INFORME N° 00128-2025-SENACE-PE/DEAR-UFM

ASUNTO : Informe técnico final de evaluación de la "Segunda Modificación del Estudio de Impacto Ambiental Excepcional para el Proyecto de Ampliación de Capacidad de 2500 TPD de la Unidad Huachocolpa Uno", presentado por Compañía Minera Kolpa S.A.

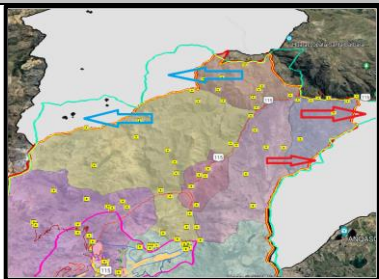
N°	Ítem	Entidad	Fundamentos/Sustentos	Observaciones	Levantamiento	Absuelta Sí/No
			directos (afectación a los recursos con los cuales subsiste la población local y las actividades económicas. Asimismo, considerar, la identificación de estancias que se ubican cercanos a los componentes, de acuerdo a las preguntas y observaciones meritadas como parte de los aportes ciudadanos realizados en el Taller participativo durante el procedimiento de evaluación de la Segunda MEIA-d Huachocolpa, realizado en la Comunidad de Huachocolpa el 11 de setiembre de 2023. Además, señala que el área de influencia social indirecta está conformada por el distrito de Huachocolpa según el Cuadro 2-21 "Área de Influencia Indirecta Social", sin embargo, según archivo kmz presentado por el Titular el distrito de Huachocolpa superpone a las comunidades campesinas de Santa Barbara (zona superior) y Yanaututo Bajo (zona inferior) al respecto, al respecto el Titular no precisa la no inclusión o justificación si en estas áreas existe ocupación poblacional.	social por parte de las poblaciones. Asimismo, precisar el uso y usuarios de la vía existente que superpone los componentes del proyecto y precisar los impactos identificados y medidas de manejo en sus respectivos capítulos, dicha información deberá describir y detallar las áreas intervenidas, el mismo se puede elaborar matrices o tablas que permitan verificar la superposición. c) Sobre los posibles impactos socio ambientales directos significativos con repercusiones sociales (impacto en el agua, suelo, aire, flora y fauna), presentar la siguiente información: (i) <u>Agua</u>: Señalar los impactos que se generarán al recurso hídrico por las actividades del proyecto, considerando que existe intervención de áreas de bofedal como la superposición de la Chimenea CH02 BNE que superpone al bofedal B-21, al respecto identifique los usuarios. Asimismo, identificar las fuentes de agua (ojos de	de los componentes propuestos con actividades económicas específicamente con áreas de pastoreo como se indica en el MAPA GN-08-01A, en donde se presenta un cuadro de estas áreas con los componentes propuestos (se estima una afectación de 10.2681 ha). Respecto a infraestructura social como caminos o carreteras de uso poblacional, estas no se superponen con los componentes propuestos del Proyecto conforme al Mapa GN-08/02). Sobre los corrales de ganado, estos son parte de los receptores identificados (infraestructura social), y sus distancias a los componentes propuestos se indican en el Mapa GN-08-1/B "Mapa de Ubicación de Receptores Sociales con los Componentes Propuestos del Proyecto", cabe precisar que ninguna de estas infraestructuras se superpone con los componentes propuestos y/o a modificar en la Segunda MEIA-d Huachocolpa. c) Sobre <u>Posibles impactos ambientales directos significativos con repercusiones sociales (impacto en el agua, suelo, aire, flora y fauna)</u>; EL Titular presenta el siguiente sustento: (i) <u>Agua</u>: Señala que, "se contará con un punto de vertimiento V-01, cuyo cuerpo receptor será el río Escalera. En ese contexto, el área de impacto contempla la longitud de

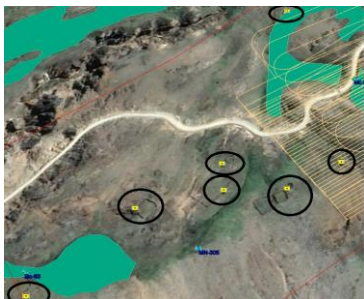
N°	Ítem	Entidad	Fundamentos/Sustentos	Observaciones	Levantamiento	Absuelta Sí/No
			<i>Cuando excepcionalmente los pueblos indígenas requieran ser trasladados de las tierras que ocupan se aplicará lo establecido en el artículo 16 del Convenio 169 de la OIT, así como lo dispuesto por la legislación en materia de desplazamientos internos. (...)</i>. En ese sentido, el artículo 16 del Convenio 169 de la OIT señala lo siguiente: 1. A reserva de lo dispuesto en los párrafos siguientes de este artículo, los pueblos interesados no deberán ser trasladados de las tierras que ocupan. 2. Cuando excepcionalmente el traslado y la reubicación de esos pueblos se consideren necesarios, sólo deberán efectuarse con su consentimiento, dado libremente y con pleno conocimiento de causa. Cuando no pueda obtenerse su consentimiento, el traslado y la reubicación sólo deberá tener lugar al término de procedimientos adecuados establecidos por la legislación nacional.	importancia social) que se superponen a componentes propuestos del proyecto o que alcancen impactos que superen los ECA y LMP vigentes de la Segunda MEIA-d Huachocolpa relacionados a la "pérdida de acceso a la vivienda", "afectación a medios de subsistencia", "restricción al acceso a recursos naturales", "cambios en el modo y estilo de vida", entre otros, que se identifiquen, debido al posible desplazamiento físico y/o económico.CR c) Presentar en el capítulo 6.0 "Estrategia de Manejo Ambiental", las medidas de gestión social para las familias propietarias de las viviendas y/o infraestructuras, así como a aquellas áreas donde se realice actividades económicas pueda recibir algún impacto. En el caso de afectar viviendas se requiere de un plan de reasentamiento y si solo afecta medios de subsistencia económicos, un programa de restablecimiento de medios de subsistencia, en caso corresponder, considerando la Norma de Desempeño 5 "Adquisición de tierras y reasentamiento involuntario" del IFC (Banco Mundial), la Guía de	Complementariamente sí se ha identificado receptores - estancias distante a los componentes del Proyecto que se presentan en el cuadro 3.4-14 y en el Mapa MIN1714_LBS-07 Mapa de Ubicación de Estancia e Infraestructura en el Área de Influencia Social. En este mapa se precisa la distancia en metros desde el componente proyectado al receptor social (estancia o infraestructura social), cuyo receptor más cercano es la localidad Caudalosa Chica respecto al campamento Caudalosa a 7.57 m. b) En el ítem 5.3.2.1 "Etapas de construcción", se incluye la evaluación de los posibles impactos sobre los receptores viviendas y/o infraestructuras en el impacto "Malestar en la población local". Al respecto, señala que, de acuerdo con los resultados obtenidos en el modelo para calidad de aire, las emisiones de material particulado (polvo) y de gases de combustión interna mencionadas no representan impacto alto alguno a la salud o el ambiente de la población local. Respecto al ruido ambiental y para determinar el nivel de ruido que de acuerdo con los

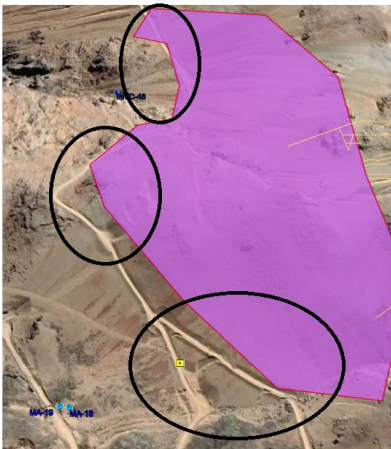
N°	Ítem	Entidad	Fundamentos/Sustentos	Observaciones	Levantamiento	Absuelta Sí/No
			En ese sentido, corresponde evaluar las viviendas e infraestructuras sociales según las imágenes presentadas donde muchos se encuentra cercano a los componentes del proyecto y otras superponen. A continuación, se presenta las imágenes extraídas presentadas por el Titular en formato kmz:  Imagen SOC-01: componentes del proyecto que superpone a las viviendas y otras cercanas que se encuentra dentro del área efectiva, asimismo está muy cercano a una chimenea CH03 BSW.	Relaciones Comunitarias del Ministerio de Energía y Minas (enero 2001), la Séptima disposición complementaria, transitoria y final del Decreto Supremo N° 001-2012-MC, Reglamento de la Ley N° 29785, Ley del derecho a la consulta previa a los Pueblos indígenas u originarios, reconocido en el Convenio 169 de la OIT. d) Identificar a los usuarios de los bofedales que serán superpuestos por los componentes del proyecto, además de describir el uso poblacional de los mismos.	resultados obtenidos en la modelación de propagación de ruido ocasionados por las actividades del proyecto (ver Anexo 5-2). Se puede observar que en los receptores donde el Proyecto genera el incremento de los niveles sonoros, se cumple con el ECA para ruido (D.S. N° 085-2003-PCM), que establece 60 dB(A) para el horario diurno y 50 dB(A) para el horario nocturno. En ese sentido, y acorde a los resultados obtenidos en el modelo, los niveles de ruido no representan riesgo alguno a la salud y el ambiente de la población local. Con relación a las vibraciones que puede generar el Proyecto, de acuerdo con la modelación de vibraciones (ver Anexo 5-3) el modelamiento muestra que las actividades planteadas no generarán un grado de afectación significativo, toda vez que no se supera a el umbral de afectación para zonas residenciales (3 mm/s), cumplen y son mucho menores con lo establecido en la Norma Alemana (DIN-4150) y Norma Peruana (1995) - Guía Ambiental para la Perforación y Voladuras en Operaciones Mineras, por lo que las vibraciones no afectarán a la población local.

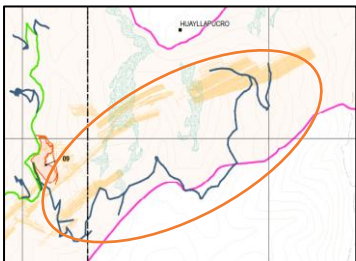
28.	Capítulo 2 Numeral 2.11.2.1 (Pág. 2-126 a la 2-133)	SENACE	En el acápite de "Insumos" del ítem 2.11.2.1. " <i>COMPONENTES DE APOYO PARA LA CONSTRUCCIÓN</i> ", el titular: a) En el acápite "Camino y accesos" indica para la construcción de la mayoría de los componentes considerados en la MEIA se prevé el empleo de accesos existentes habilitados por Kolpa, asimismo, indica que en la Tabla 1 se indica la longitud de los accesos existentes y proyectados; sin embargo, no se ubica la referida tabla. No obstante, se ubica el Cuadro 2-24 " <i>Características de los accesos existentes y proyectados</i> " y en el MAPA GN-09 se presentan los accesos existentes de la U.M. Huachocolpa Uno; sin embargo, no es posible identificar los	Se requiere al titular: a) Corrija en el acápite "Camino y accesos" la referencia al cuadro donde se presenta las " <i>Características de los accesos existentes y proyectados</i> ". Además, identifique en el MAPA GN-09 los tramos de acceso a los que se hace mención en el precitado Cuadro 2-24; asimismo, sustente si los " <i>accesos existentes</i> " que se listan en el Cuadro 2-24, forma parte de los componentes mineros de la UM Huachocolpa, como " <i>Accesos operativos</i> "; para lo cual presentar los extractos pertinentes (sección, folio, planos, y/o mapas) del IGA donde se aprueban o regularizan dichos accesos; y, realizar dicha precisión en el MAPA GN-09, MAPA GN-03; entre otros, según corresponda.	El titular; a) Corrige la referencia al cuadro donde se presentan las características de los accesos aprobados en la UM Huachocolpa Uno, el cual corresponde al Cuadro 2-34 (antes Cuadro 2-24) " <i>Características de los accesos existentes y proyectados</i> ". Asimismo, reformula el precitado cuadro, y precisa los IGA que aprueban a los accesos operativos en la unidad minera e incluye la columna de descripción con los alcances y detalles de los IGA donde se aprueban. Por otro lado, actualiza el Mapa GN-09 " <i>Accesos aprobados y proyectados</i> " donde se presentan los trazos de los accesos aprobados y su respectiva identificación en una tabla resumen. b) Aclara y actualiza el acápite " <i>Insumos</i> " del ítem 2.11.2.1.	Sí

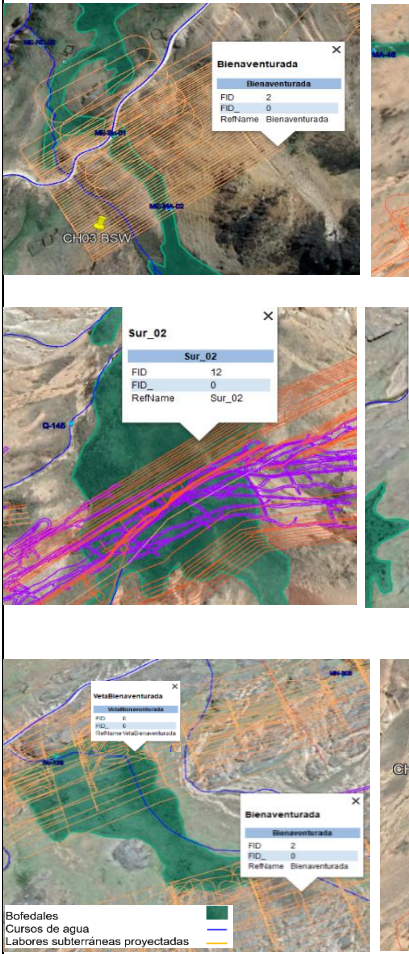
54.	Capítulo 2 Ítem 2.12.2.1 página a 2-247)	SENACE	El Titular, respecto al componente Mina: a) Omite describir la etapa de pre-minado. b) Presenta en el Anexo 2-28 los planos de las labores mineras existente y proyectadas; sin embargo, omite presentar planos de secciones con los niveles de explotación del yacimiento y la napa freática existente. c) Conforme los planos de planta de las labores subterráneas y archivos KMZ presentados, se observa que éstas se encuentran por debajo cuerpos de agua (quebradas) y de ecosistemas frágiles (bofedales), como por ejemplo, las que se observan en las imágenes siguientes:	Se requiere al Titular: a) Describir la actividad de pre-minado, indicando los volúmenes y características geoquímicas de los materiales a remover, así como indicar el lugar donde serán dispuestos. Presentar planos en planta y sección de las áreas a intervenir antes y después del pre-minado. b) Presentar los planos de secciones de las diferentes zonas mineralizadas a explotar indicando los niveles de explotación, así como mostrar en los planos la napa freática existente. c) Identificar los cuerpos de agua y ecosistemas frágiles por debajo de los cuales se proyecta la ejecución de labores subterráneas e indicar las distancias euclidianas y naturales considerando los niveles más altos de explotación o laboreo subterráneo. Presentar planos de planta y sección donde se	El Titular: a) Indica que la actividad de pre-minado no aplica para el presente proyecto, puesto que dicha actividad está más relacionada al desbroce en el minado superficial y a la preparación en una mina que recién va a iniciar explotación (minado). b) Presenta en el Anexo 12 del Anexo 2-6 (retira el Anexo 2-28) los planos isométricos con las vetas cuya explotación se proyecta en el presente MEIA-d Huachocolpa. En el Anexo 5 presenta el mapa ANEXO 5001 con la sección longitudinal de las labores subterráneas proyectadas y el nivel freático correspondiente. c) En el apartado <i>Distancia de labores subterráneas a cuerpos de agua y ecosistemas frágiles</i> del ítem 2.12.2.1 Mina, incorporó el Cuadro 2-216 <i>Distancia de labores subterráneas a bofedales</i>, Cuadro 2-217 <i>Distancia de labores subterráneas a filtraciones</i>, Cuadro 2-218 <i>Distancia de labores subterráneas a hidroisohipsdas</i>, Cuadro 2-219 <i>Distancia de labores</i>	Sí

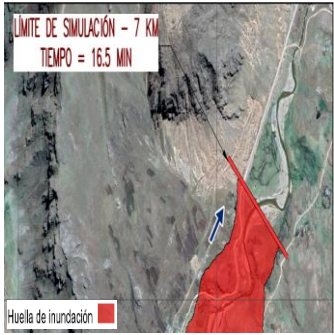
N°	Ítem	Entidad	Fundamentos/Sustentos	Observaciones	Levantamiento	Absuelta Sí/No
			Coordenadas UTM: de arriba hacia abajo - 506103.00 E, 8560199.00 S - 506203.00 E, 8560115.00 S - 506144.00 E, 8560038.00 S Fuente: Google Earth – huella de inundación de relave extraída del 'Estudio de Simulación de Rotura de Presa y Mitigación de Riesgos, Etapa VI, Depósito de Relaves D' En el caso del caserío identificado por el Titular, la huella estimada no precisamente se ajustaría a la topografía del lugar, toda vez esta tiene una conformación que evita a las viviendas ubicadas en dicho caserío, conforme se observa en la imagen siguiente.

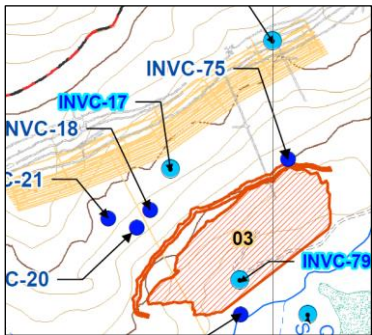
78.	Capítulo 3 Numeral 3.2.3.1.7 (Pág. 3.2.3-33 a 3.2.3-41) Anexo 3.2.3.1-3 Inventario de fuentes de agua (Pág. 108 a 112)	SENACE	En el ítem 3.2.3.1.7. Inventario de fuentes de agua superficial, el Titular: a) Presenta el cuadro 3.2.3.1-25: Inventario de manantiales en el área de estudio, en donde no incluye a 04 manantiales con los códigos INVC-01, INVC-02, INVC-17 e INVC-79; pese a que estos manantiales están contemplados en el mapa LBF-10: Mapa de inventario de fuentes de agua	Se requiere al Titular: a) Incluir en el cuadro 3.2.3.1-25 a los manantiales INVC-01, INVC-02, INVC-17 e INVC-79 con la información correspondiente para ambas épocas. La información presentada en el cuadro 3.2.3.1-25 debe ser congruente con la presentada en el mapa LBF-10 Mapa de inventario de fuentes de agua (bofedales, filtraciones y manantiales). Incluir la	El Titular: a) Incluye en el cuadro 3.2.3.1-32 "Inventario de manantiales en el área de estudio" a los manantiales INVC-01, INVC-02, INVC-17 e INVC-79 con la información de parámetros de campo (caudal, pH, CE, OD, temperatura), correspondiente a ambas épocas, siendo concordante con el mapa LBF-10 Mapa de inventario de fuentes de agua (bofedales, filtraciones y manantiales).	Sí

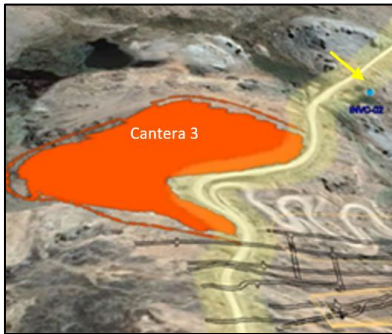
N°	Ítem	Entidad	Fundamentos/Sustentos	Observaciones	Levantamiento	Absuelta Sí/No
			(bofedales, filtraciones y manantiales), así como, en el Anexo 3.2.3.1-3 Inventario de fuentes de agua. Asimismo, la Desmontera DD1 se superpone al manantial INVC-79 (ver ubicación de estos manantiales en las siguientes figuras), sin embargo, no ha incluido este manantial en la evaluación de impactos.  LBF-10: Mapa de inventario de fuentes de agua (bofedales, filtraciones y manantiales), Segunda MEIA-d Huachocolpa	evaluación de impactos al manantial INVC-79 por la ubicación de la desmontera DD1, así como, las medidas de manejo ambiental, en los capítulos correspondientes. b) Incluir en el mapa LBF-10: Mapa de inventario de fuentes de agua (bofedales, filtraciones y manantiales), los manantiales Man 124, Man 137, Man 140, Man 154, Man 302, Man 306 y Man 77. Uniformizar la información presentada respecto al número de manantiales de la cuenca Escalera del cuadro 3.2.3.1-25, del capítulo 3 y el Cuadro 47 del Anexo 3.2.3.1-3 Inventario de fuentes de agua. Corregir el código referido al manantial INVC-19 (INVC-79) en el cuadro 46 del Anexo 3.2.3.1-3. c) Compatibilizar la información referida al número de manantiales en la cuenca del río Escalera tanto en el ítem 8.5.1.1. del Anexo 3.2.3.1-3, como en los cuadros 46 y 47 del referido Anexo y en el cuadro 3.2.3.1-25 del capítulo 3.	Incluye la evaluación de impactos del manantial INVC-79, en el Capítulo 5, ítem 5.3.2.1 Etapa de construcción, sub ítem Hidrografía, como parte de la evaluación a la Alteración del patrón de drenaje natural, en donde presenta el Cuadro Distancia de componentes a cuerpos de agua, que muestra la superposición de la desmontera DD1 al manantial INVC-79, señalando que no se ha identificado ninguna clase y tipo de uso de este manantial, el cual, en temporada seca, no cuenta con caudal y en húmeda tiene un caudal de 0,2 l/s, asimismo, indica, respecto a los atributos, que la intensidad es baja, se alterará 1.40% de la red de drenaje de la microcuenca Escalera presente en el área de influencia directa y el proyecto cuenta con un diseño de ingeniería para mitigar la alteración del patrón de drenaje natural. Precisa que, como parte del diseño de ingeniería para el manejo de agua de no contacto circundante a la cancha de mineral propuesta, se realizará un mejoramiento del encauzamiento de la quebrada Hatum Wayco mediante estructuras de alcantarilla y canales de mampostería. Respecto a la desmontera DD-01, en la Memoria Descriptiva Sistema de filtrado y

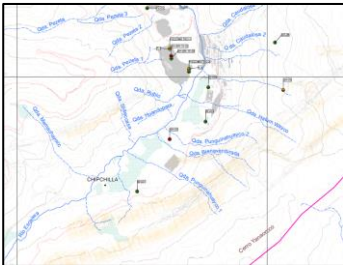
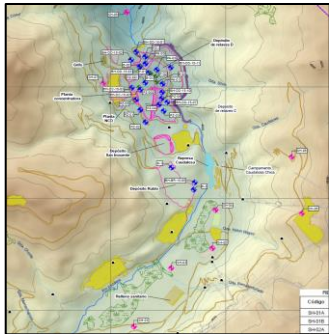
N°	Ítem	Entidad	Fundamentos/Sustentos	Observaciones	Levantamiento	Absuelta Sí/No
			Anexo 3.2.3-2, sin embargo, en el Anexo 5-5 figura como ejecutado el 2016, siendo otros piezómetros señalados en el mapa como inoperativos (ver Figura 2). Además, el "Mapa de monitoreo de piezómetros", del Anexo 3.2.3-2, solo presenta como componentes proyectados a una parte de las labores subterráneas, no obstante, en la leyenda no las considera, y el Plano 04 4-06 "Inventario de Piezómetros" del Anexo 5-5 no presenta las labores subterráneas propuestas. Asimismo, tanto en el mapa de piezómetros del Anexo 3.2.3-2 como del Anexo 5-5, se observa que en la zona de las labores subterráneas propuestas no se han incluido piezómetros de manera que se puedan evaluar los impactos que se generarían a cuerpos de agua, nivel freático y bofedales (ver Figuras 1 y 2).	c) En concordancia con la observación b), actualizar el modelo hidrogeológico incorporando piezómetros o sondeos de investigación hidrogeológica señalados en el Anexo 3.2.3.2-1 (con el debido sustento de la opción seleccionada), que permita determinar si existe conexión hidráulica del agua subterránea con cuerpos de agua superficiales o ecosistemas frágiles, con la finalidad de estimar los impactos que se producirían por los objetivos de la Segunda MEIA-d Huachocolpa. Reevaluar los impactos al agua subterránea y de corresponder a la cantidad de agua superficial, en todas las etapas del proyecto relacionadas. De acuerdo con lo señalado, presentar la estrategia de manejo ambiental correspondiente para todas las etapas del proyecto.	fuentes de agua en interior mina consistió en identificar las filtraciones y puntos importantes de paso del flujo en las galerías, que forman parte del manejo de agua subterránea en las labores. Asimismo, el Titular elimina el Anexo 5-5 Estudio Hidrogeológico, debido a que duplicaba la información presentada en el Anexo 3.2.3.2-1 Actualización del Estudio Hidrogeológico de la Unidad Minera Huachocolpa Uno, en el cual presenta el Cuadro 6-4 Inventario de piezómetros – registrados en 2022 (octubre) y 2023 (febrero), con la misma información de número de piezómetros (16) mostrado en la sección 3.2 Medio Físico. Asimismo, respecto al "Mapa de monitoreo de piezómetros" que presentó en la versión inicial, lo corrige y reemplaza por el Mapa 6-2 "Inventario de Fuentes de Agua Subterránea", del Anexo 3.2.3.2-1, en donde incluye todos los componentes proyectados y la leyenda del Mapa 6-2 precisa las labores subterráneas proyectadas, muestra los piezómetros y el inventario en interior mina, en donde para este último precisa la fuente (poza de colecta, filtraciones, cuneta). Respecto a presentar en el Plano 04 4-06 "Inventario de Piezómetros" del Anexo 5-5, las labores subterráneas

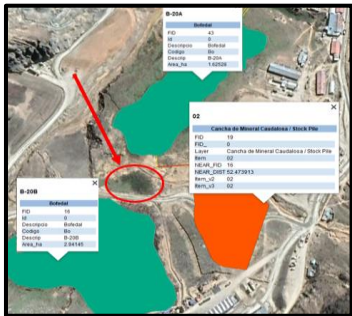
N°	Ítem	Entidad	Fundamentos/Sustentos	Observaciones	Levantamiento	Absuelta Sí/No
			Caracterización de los bofedales y del Mapa LBF-10 Inventario de fuentes de agua (bofedales, infiltraciones y manantiales), se visualizó que en ambos mapas ha denominado y esquematizado cuarenta y cuatro (44) bofedales en el área de estudio, por lo que es contradictorio a lo señalado en el ítem 3.3.2.2. b) La codificación de los bofedales identificados en el área de estudio y plasmados en el Mapa LBB-03 difiere de los presentados en el Mapa LBF-10, sin brindar una explicación sobre dicha diferenciación. c) De acuerdo con el shape (en extensión KMZ) 141070_2023_66604_MIN1714_LBF_10_MapadelInventariodefuentesdeAguaBofedalesfiltracionesymanantiales y 141070_2023_66680_GN_02_ComponentesProyectados, se visualizó que los bofedales B-20A y B-20B se encuentran aguas debajo de la Cancha de Mineral Caudalosa, no obstante, omite identificar el bofedal (señalado con círculo rojo) en la figura 1, el cual es reconocido en el shape de INAIGEM (2023)	3.3.4.1, Mapa LBB-03 y Mapa LBF-10. b) Indique y detalle los motivos por los cuales difiere en la codificación de los bofedales tanto en el Mapa LBB-03 y Mapa LBF-10 y presente un cuadro de equivalencia de los códigos utilizados en ambos mapas de tal manera que permita un mejor entendimiento. Caso contrario deberá uniformizar la codificación de los bofedales de tal manera que sea congruente la información presentada en ambos mapas. c) De acuerdo con el sustento presentado, deberá actualizar el ítem 3.3.2.2. <i>Ecosistemas frágiles</i> e ítem 3.3.4.1. <i>Caracterización de los bofedales</i>, adicionando la identificación y descripción detallada del bofedal delimitado por el círculo rojo teniendo en cuenta su área (m² o ha), especies de flora contenida, servicios ecosistémicos brindados, así como incorporarlo en el Mapa LBB-03, Mapa LBF-10 y demás mapas que correspondan; además, actualizar la información de la línea base biológica en base a la información	b) Indicó que la diferenciación de la codificación de los bofedales entre las líneas base física y biológica se debe a una diferenciación a nivel de equipos de trabajo físico y biológico. Además, presento el Cuadro 87b <i>Equivalencias entre los códigos de bofedales de la línea base biológica y línea base física</i> donde presentó las equivalencias de los códigos de bofedales utilizados en el Mapa LBB-03 y Mapa LBF-10. c) Adicionó el bofedal solicitado en el sustento, indicando que este forma parte de la familia del bofedal B-20 y codificándolo como B-20C. En ese sentido, en el Cuadro 3.3.4-1 <i>Familias de bofedales del área de estudio</i> señaló que este bofedal es de 0.17 ha y refirió que su descripción se encuentra contenido en el apartado <i>Bofedal 20 (B-20)</i> indicando su composición florística, topografía, uso ecosistémico y ubicación referencial.

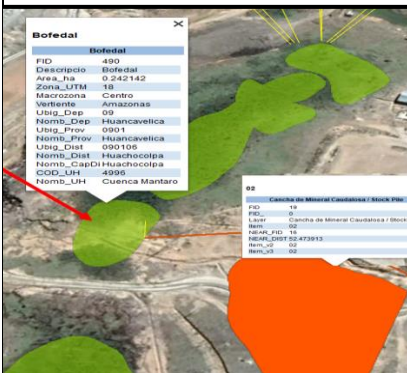
N°	Ítem	Entidad	Fundamentos/Sustentos	Observaciones	Levantamiento	Absuelta Sí/No
			tal como se muestra en la figura 2.  Figura 1: Bofedales B-20A y B-20B. Aguas abajo del componente Cancha de Mineral Caudalosa. El bofedal en círculo rojo no identificado por el Titular.	de la descripción del nuevo bofedal reconocido previamente.

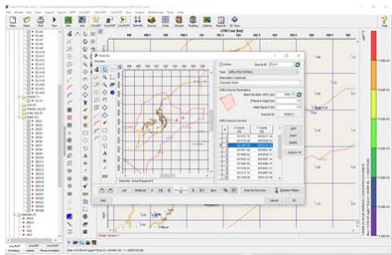
N°	Ítem	Entidad	Fundamentos/Sustentos	Observaciones	Levantamiento	Absuelta Sí/No
			superposición de actividades y que los años seleccionados para los 2 escenarios del modelamiento representen y evidencien las condiciones más desfavorables de acuerdo con la programación de actividades propuestas, por lo que, se deberá presentar un Cronograma detallado de los componentes propuestos que permita verificar las actividades y la representatividad de los escenarios más críticos de afectación o escenario conservador en concordancia con lo precisado en el literal d) del ítem 5 Caracterización de impactos ambientales de acuerdo con los Términos de Referencia Comunes, aprobados por Resolución Ministerial N° 116-2015-MEM-DM y de acuerdo con la Guía para la identificación y caracterización de impactos ambientales en el marco del SEIA (Resolución Ministerial N° 455-2018-MINAM). d) En el ítem 9.3 el Titular presenta el Cuadro 9-1 donde presenta las fuentes de emisión para la	verificar que estas coordenadas estén alineadas en el modelo CALPUFF, correspondientes a los escenarios modelados para el Año 1 y Año 5. e) Ampliar del dominio del modelo para incluir adecuadamente todos los receptores asociados, teniendo en cuenta la observación 57d. f) Precise, en relación con las vías denominadas "segmentos" o rutas donde se realizará el tránsito de vehículos generales, las características de las vías consideradas, el cual deberá ser coherente con lo señalado en el Capítulo de Descripción de Proyecto. Asimismo, presentar los Mapas con las rutas del inventario fuentes lineales, diferenciando los diferentes accesos (internos, externos) dentro del "área de estudio", que empleará el Titular en las etapas de construcción y operación del proyecto. Adicionalmente, se deberá incluir la información de los niveles de fondo de calidad de aire de las estaciones consideradas en el estudio de Transitabilidad, el cual	f) Presenta los Mapas 1-7, 1-8 y 1-9 del Anexo 1 del Informe de Modelamiento de Dispersión de Contaminantes Atmosféricos (Anexo 5-1), con información de las rutas modeladas como fuentes lineales para los escenarios "Año 2025", "Año 2026" y "Año 2027" respectivamente. Asimismo, en el Cuadro 9-6, 9-7 y en el Grafico 9-1 presenta la relación de los segmentos que conforman las vías modeladas. Además, precisa que el 100% de vías son afirmadas, y que el nivel de fondo para las estaciones consideradas en el estudio de transitabilidad se encuentra en el Cuadro 7-10 y son representativas de todo el Área de Estudio. Por otro lado, respecto a los segmentos de las fuentes tipo ROAD ingresado al modelo, indican que estas han sido actualizadas y configuradas con un mayor número de vértices, lo mismo para las fuentes de tipo Área. Finalmente, presenta las hojas editables en Microsoft Excel de acuerdo con lo requerido. g) Actualiza la lista de receptores sociales de acuerdo con la observación N° 22. La lista de receptores discretos actualizada fue presentada en el Cuadro 9- 24.

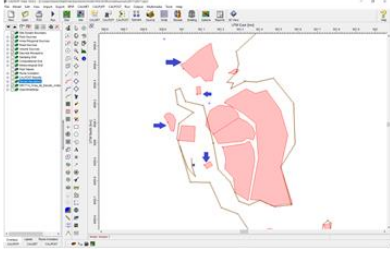
N°	Ítem	Entidad	Fundamentos/Sustentos	Observaciones	Levantamiento	Absuelta Sí/No
			embargo, teniendo la observación 57d, se requiere ampliar del dominio del modelo para incluir adecuadamente todos los receptores asociados. f) En el ítem 9.3.1.2 el Titular presenta los segmentos de vías utilizados en el cálculo de tasas de emisión, como fuentes de emisiones. No obstante, no se precisa las características de las vías asumidas (asfalto liso o poroso, hormigón, ripio, entre otros), lo cual deberá ser coherente con lo señalado en el capítulo 2 Descripción del Proyecto. Por otro lado, no se hace referencia a los datos del Estudio de Transitabilidad, el cual permite conocer las concentraciones de contaminantes de calidad de aire en los puntos evaluados debido a las actividades del proyecto. Asimismo, al contrastar las vías o segmentos integrados en el modelo CALPUFF, se evidencia que se omite, aquellas que conectan a los componentes propuestos, materia de evaluación de la MEIA, como se demuestra en la imagen:	los cálculos efectuados para hallar las emisiones. i) Confirmar cuál es el tonelaje y capacidad del volquete en concordancia con lo señalado en el Capítulo 2 de Descripción de Proyecto. Se sugiere realizar la misma verificación de todo el equipo y maquinaria proyectada y que fue referenciado como dato base para elaboración de modelamientos de aire, ruido y vibraciones. j) Corregir y actualizar el ítem 9.7, el ítem 9.8, en el ítem 10 y otras donde corresponda con base a los nuevos resultados del Modelamiento de Dispersión de Contaminantes Atmosféricos para el Proyecto de Ampliación de Capacidad a 2500 TPD de la Unidad Huachocolpa Uno, generados mediante el uso del CALPUFF, presentando para este propósito, los archivos editables correspondientes a cada parámetro utilizado en el modelamiento de calidad del aire en formato CPV (.cpv) y sus archivos complementarios. Estos archivos deben contener de
